监理工作联系单

工程名称：定州市20兆瓦农牧光一体化分布式光伏发电项目　　编号：GFDZBM07-DZGJ-004

主题：平单轴材料相关问题

使用弹簧垫不规范

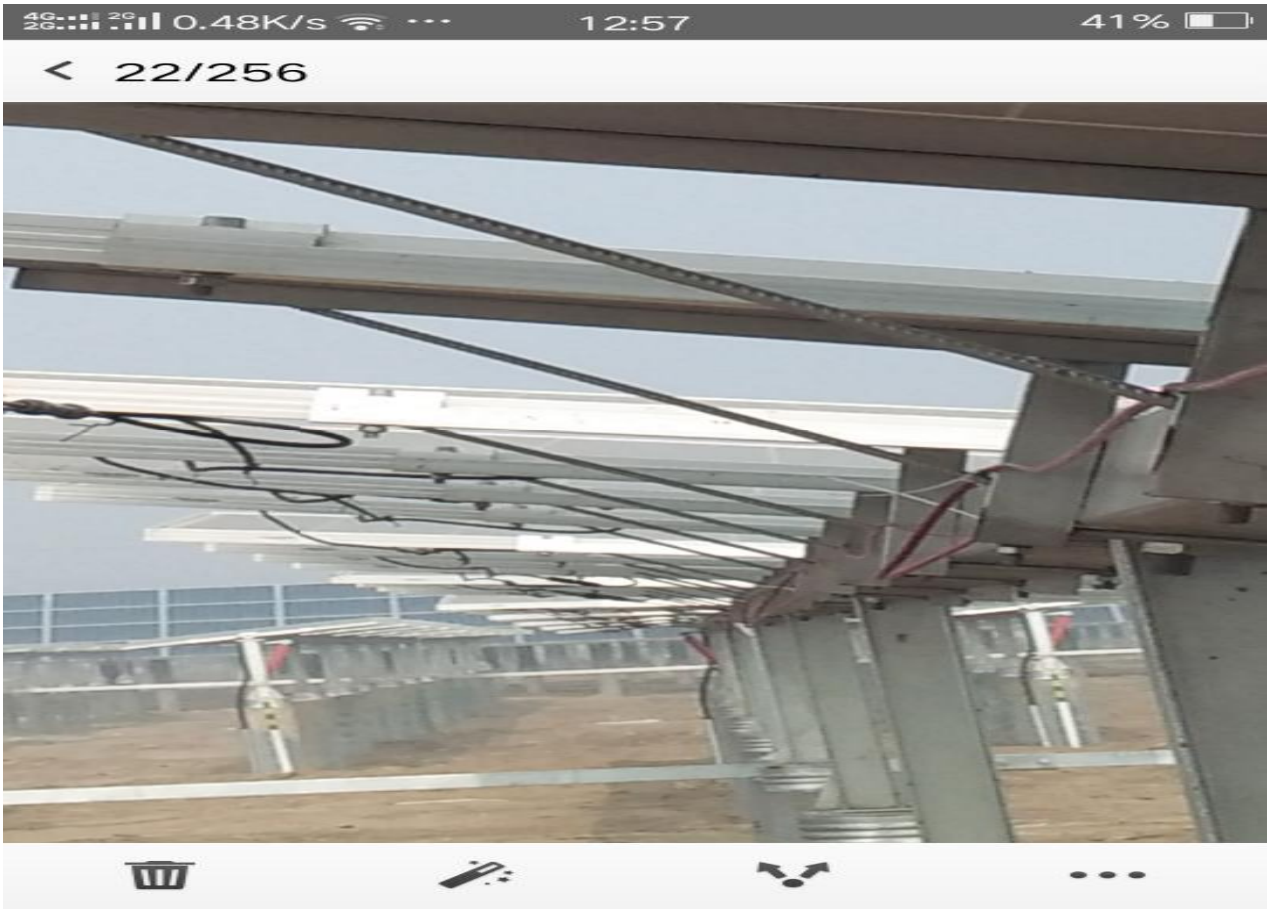
内容：我部在第七阵列平单轴支架安装工程巡检时发现，贵单位采购的平单轴支架安装后，存在单轴在运行时不水平，组件达不到理想的迎向角度，个别方管没有对穿螺栓孔，弹簧垫配置不规范，以及加速部件损坏等问题，会对今后的安全运行中产生消极影响，会对单组发电量造成影响。希望能引起贵单位的重视，联系供货商，尽快给予解决方案。
